Verslag huishoudelijke elektrische installatie op laagspanning en zeer lage spanning

Referentie: **008-20260211-03**	Datum controle: **11/02/2026**
Keurder: **008**

Eigenaar:	**Onbekend**	EAN-code:	**Onbekend**
Adres installatie:	**Paalsteenstraat 33 bus 1, 3500 - Hasselt**	Nummer teller(s):	**Onbekend**
		Distributienetbeheerder installatie:	**Fluvius**

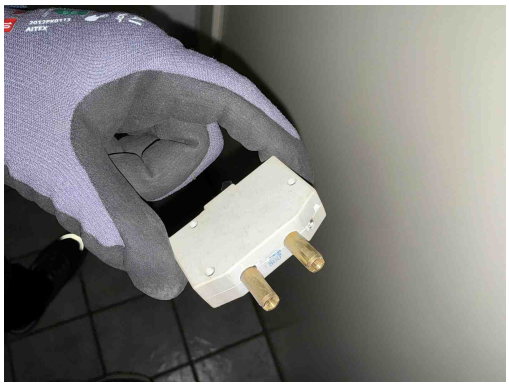
D24 - De differentieelstroombeschermingsinrichtingen die worden geplaatst in huishoudelijke installaties dienen tenminste van het type A te zijn (Boek 1: 5.3.5.3).

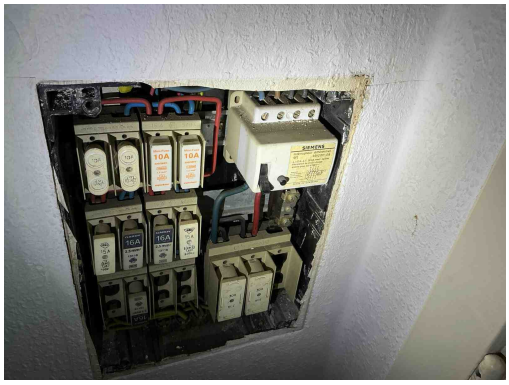
B30 - De houder van de beveiliging in een huishoudelijke ruimte is niet voorzien van aangepaste kalibreerelementen (Boek1: 5.3.5.5).
Opmerking: Oa bord 1

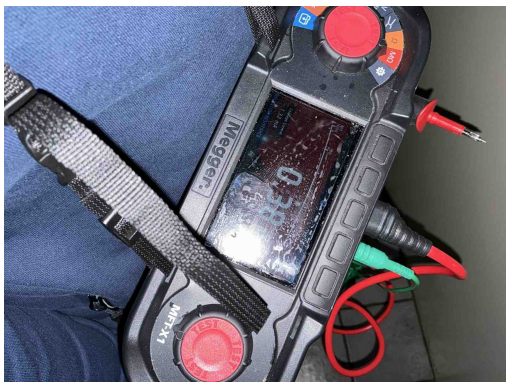
D04 - De hoofddifferentieelstroominrichting is niet verzegelbaar (Boek 1: 4.2.4.3).
Opmerking: Oa bord 1

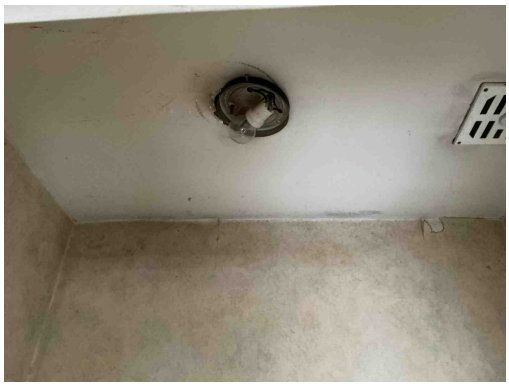
I01 - De waarde van de isolatieweerstand per kring dient tenminste 0,50 Mohm (1000 x Utest) te zijn (Boek 1: 6.4.5.1).

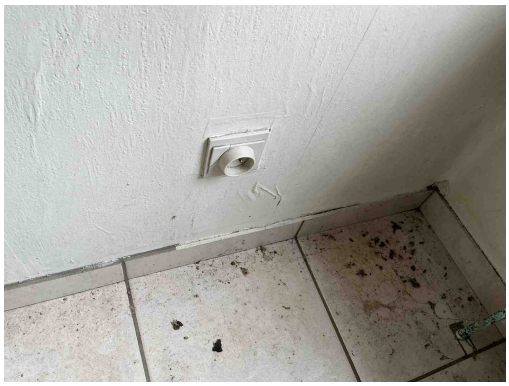
C21 - Het gebruik van geleiders van het type VOB, zonder bijkomende afscherming is niet toegestaan (Boek 1: 5.2.9.6).
Opmerking: Oa living, slaapkamer, we

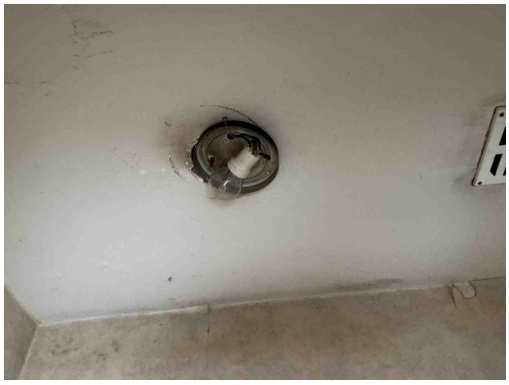
T23 - Het elektrisch materiaal is beschadigd. (Boek 1: 1.4.1.3).
Opmerking: Oa slaapkamer, keuken, badkamer

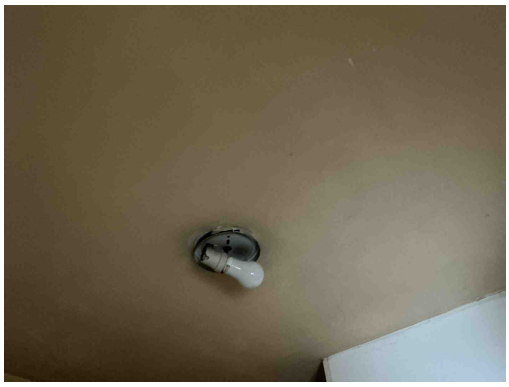
T23 - Het elektrisch materiaal is beschadigd. (Boek 1: 1.4.1.3).
Opmerking: Oa slaapkamer, keuken, badkamer

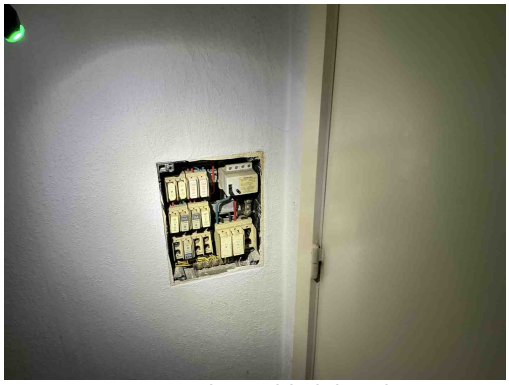
T23 - Het elektrisch materiaal is beschadigd. (Boek 1: 1.4.1.3).
Opmerking: Oa slaapkamer, keuken, badkamer
